**APRUEBA PROGRAMA DE CUMPLIMIENTO CON
CORRECCIONES DE OFICIO Y SUSPENDE
PROCEDIMIENTO ADMINISTRATIVO SANCIONATORIO
EN CONTRA PETEROA ENERGY SPA**

RES. EX. N°7/ ROL D-142-2021

Santiago, 2 de junio de 2022

1. Que, por medio de la Resolución Exenta N° 1/Rol D-142-2021, de fecha 22 de junio de 2021, la Superintendencia del Medio Ambiente (en adelante, "Superintendencia" o "SMA"), procedió a formular cargos contra Peteroa Energy SpA (en adelante "el titular" o "la empresa"), por incumplimientos y cambios de consideración de la Resolución Exenta N° 401, de 23 de julio de 2019 que aprobó el proyecto "Parque Fotovoltaico Los Corrales del Verano" (RCA N° 401/2019).

Imagen 2. Planos hidráulicos que contempla atraveso torre P-79 y P-80.

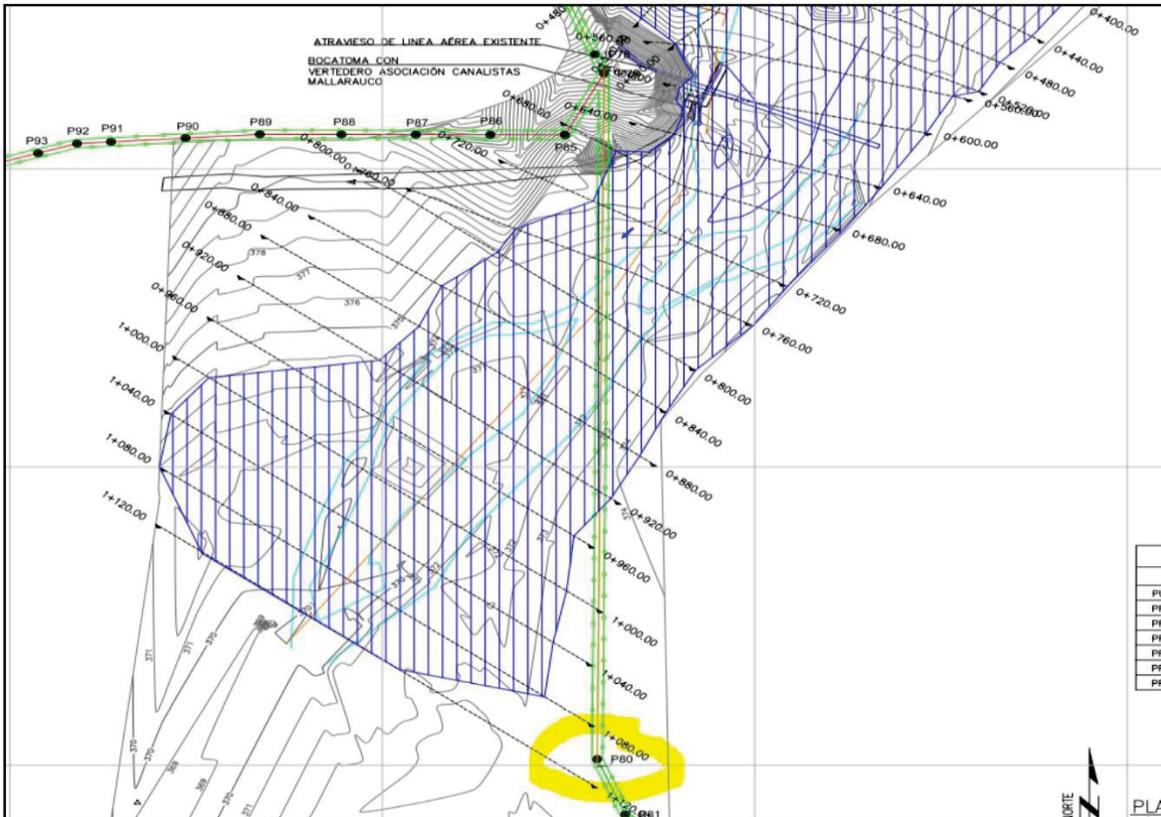
28. Que, por último, para graficar la exclusión de la instalación en zona con riesgo de inundación de la torre P-80, el titular acompañó en su carta de fecha 02 de febrero de 2022, los planos hidráulicos de atraveso, acompañados en el contexto de la obtención del PAS 156, apreciable a través de la siguiente imagen:

29. Que, por tanto, considerando que la modificación al PRMS sería posterior a la evaluación ambiental del proyecto aprobado mediante RCA N° 401/2019, y que la modelación hidráulica acompañada por el titular en el contexto de la obtención del permiso ambiental sectorial contenido en el art. 156 del RSEIA ante la DGA, contempla que la torre P-80 se encuentra fuera de la zona con riesgo de inundación determinada por la DGA, es que no es posible concluir que el titular se encontraría incumpliendo disposiciones de la RCA N° 401/2019.
